Codricotoren te Rotterdam

Ordernummer	10588
Opdrachtgever	REDC Rijnhaven Ontwikkeling BV
Notitie	N011
Omschrijving	Reactie vragen en opmerkingen BoWoTo
Fase	Aanvraag omgevingsvergunning

Status	Datum	Omschrijving
Definitief	13-11-2023	Eerste uitgave

2.4 Vraag: wapening t.b.v. spatkrachten schuine kolommen / penanten

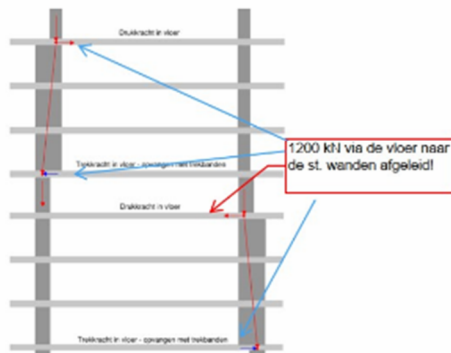
Blz 13: de benodigde wapening in de vloer om de 1200 kN naar de stabiliteitswanden af te leiden, moet in de knoop verankerd worden. Wij willen graag een beschouwing hiervan zien.

Op basis van het meest recente SCIA model blijkt dat de maatgevende kracht in alle schuine kolommen 10.800 kN bedraagt. De hoek van de schuine kolommen blijkt echter in het meest recente ontwerp 1:6 te zijn. in revisie A van notitie N002, bijlage C, is een volledige beschouwing toegevoegd van de benodigde wapening in de vloer ter plaatse van de maatgevende kolom / wandschijf.

2.5 Vraag: beschouwing tweede draagweg kolommen onder kern

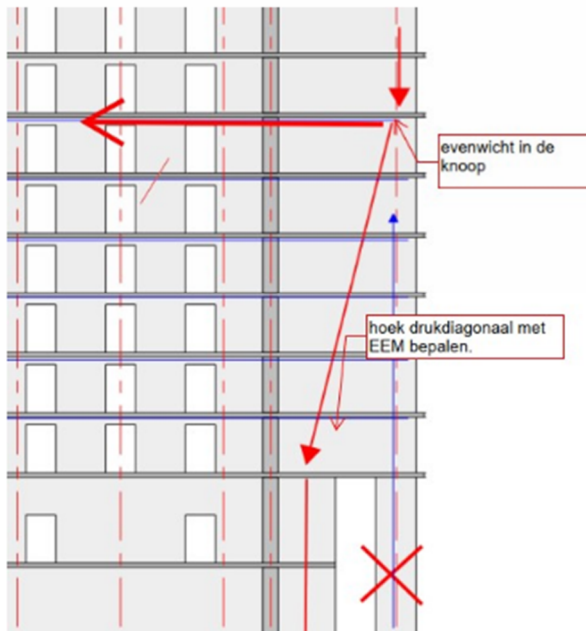
Blz 14: beschouwing van de 2e draagweg van de kolommen onder stab.wanden.

Deze vraag valt samen met punt 2.14 uit deze notitie. Een aanvullende beschouwing van de tweede draagweg van de kolommen onder de kernwanden is toegevoegd in N003. Bij de aanvulling in N003 is met behulp van SCIA een variant van het model doorgerekend waarbij één kolom is verwijderd. De optredende krachten in de wand zijn in beeld gebracht. Vervolgens is (indicatief) aangegeven welke wapening benodigd is en dat dit oplosbaar is.

2.11 Vraag: uitwerking kolom onder kernwanden

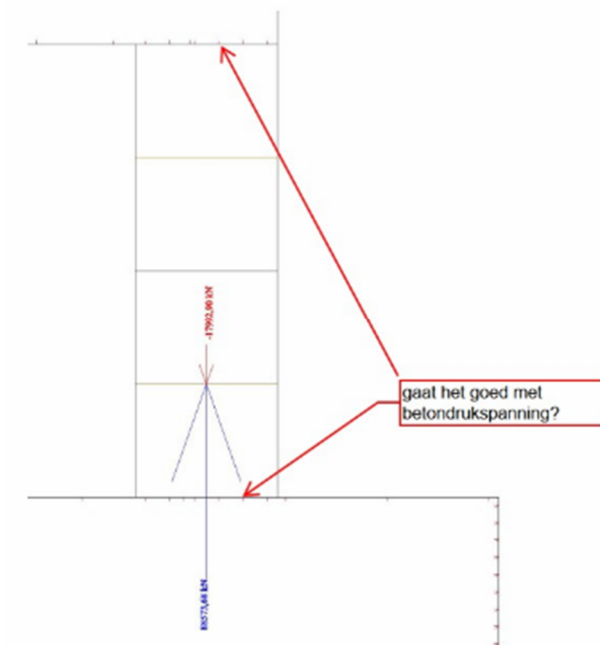
Blz 98:

Deze kolom is uitgewerkt in de notitie N002 revisie A. er gaat (zware) drukwapening in de kolom, maar dat is voor de onderste kolommen van de toren van bijna 220 meter niet gek. Wel komen we qua drukspanning boven de 0,7 fcd uit, dus zal slijtwapening moeten worden toegepast. Ook zal t.b.v. de brandwerendheid van kolommen rekening gehouden worden met artikel 1992-1-2 sectie 6.2, waarin verschillende mogelijkheden tegen spatten van beton benoemd zijn.

De reactie op dit punt valt samen met punt 2.13 uit deze notitie.

2.12 Vraag: lineaire en niet-lineaire paalreacties

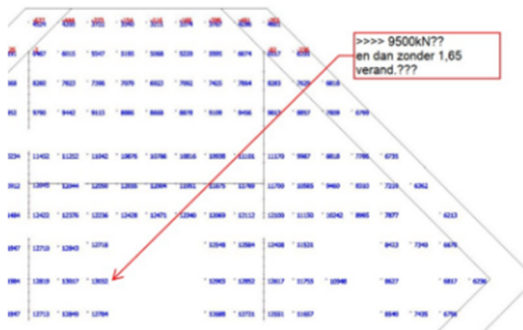
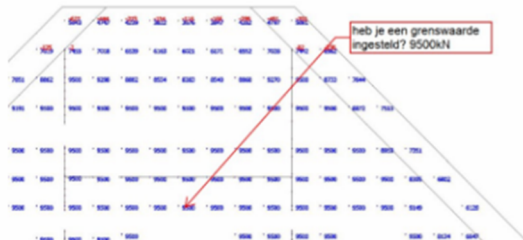
Begrenzing van de paalreactie op 9500? Paalelement en bovenbouw moet zonder deze begrenzing beschouwd worden.

Het model van de toren is zowel lineair als niet-lineair doorgerekend. In het niet-lineaire model zijn de palen afgetopt. In de versie van 15-9-2023 is de afgetopte waarde nog 9500 kN. Uit aanvullend grondonderzoek is gebleken dat de paal draagvermogens hoger kunnen worden aangehouden, namelijk 11.800 kN per paal. Deze waarden zijn bijgewerkt in revisie A van N002.

De afgetopte paalreacties van het niet-lineaire model zijn aan de notitie toegevoegd. Dit paal draagvermogen is op basis van geotechnische berekeningen het maximale paal draagvermogen, en moet om die reden worden beschouwd. Uiteindelijk worden de omhullende krachten van de afgetopte en niet-afgetopte modellen afgewapend.

De paalreacties van het lineaire model zijn ook aan de notitie toegevoegd. Dit is het model dat maatgevend is voor onder andere de belastingen waarop de palen moeten worden uitgerekend, eventueel verhoogd met een aanvullende belasting vanuit de laag van Kledichem, die mogelijk na verloop van tijd aan de palen gaat 'hangen'. Dit punt is opgenomen in de notulen van het vooroverleg.

2.20 Vraag: positie palen onder poer

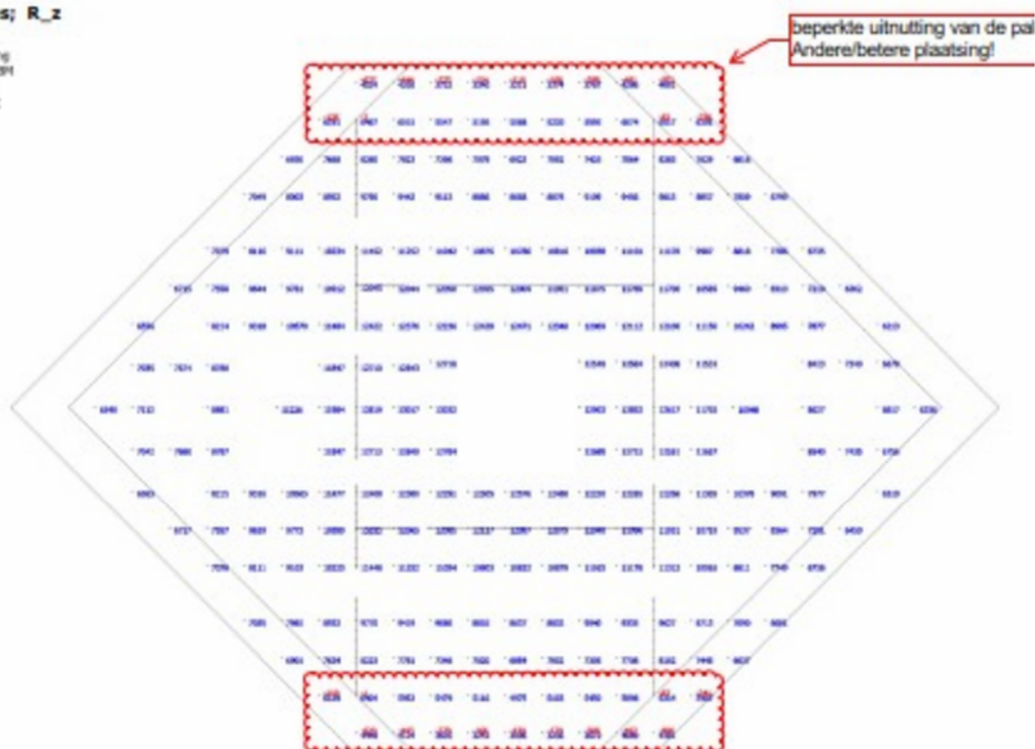
1. uitnuttigen palen: palen toepassen op de juiste posities (p15). Nu zijn flink wat palen “onbereikbaar” voor de bovenbelasting uit de toren.

Het klopt inderdaad dat de palen die verder van de kern af staan niet volledig worden geactiveerd. Echter, op het moment dat we de palen niet zouden toevoegen, neemt de vervorming aan de top van het gebouw toe. Deze palen hebben een positieve invloed op de vervorming van het gebouw. In revisie A van N002 zijn de hogere paal draagvermogens gehanteerd. Het aantal palen is echter nog niet geoptimaliseerd. In de vervolgfase zal worden gekeken of een deel van de palen alsnog kan worden verwijderd en of een gunstiger palenplan kan worden ontworpen. Op basis van het aantal palen dat nu is aangehouden onder de poer is in ieder geval inzichtelijk en aannemelijk gemaakt dat de belasting van het gebouw kan worden opgenomen door het aantal palen dat nu is toegepast.

2.23 Vraag: wapening lateien en kolommen onder kernwanden

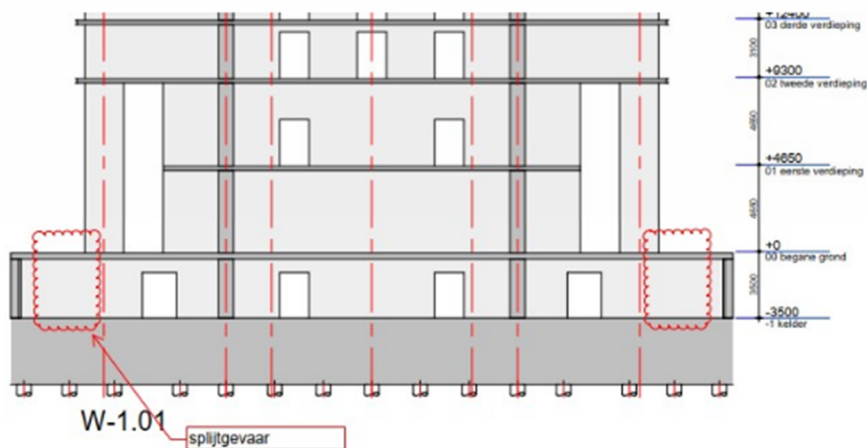
4. Lateien zijn te zwaar gewapend, hoewel de conclusie is dat het aanvaardbare wapening is (p103). Datzelfde geldt voor kolom onder kernwand (p106).

Het klopt inderdaad dat de kolommen en onderste lateien zwaar zijn gewapend. Echter blijkt uit berekeningen niet dat dit onoplosbaar is. Het is voor een gebouw van 220 meter hoog niet gek dat de onderste kolommen en lateien zwaar zijn gewapend. Er dient in de onderste lateien wapening in twee lagen te worden toegepast. Dde VRd,max van de lateien voldoet en met een breedte van 800mm kunnen meer-snedige beugels worden toegepast.
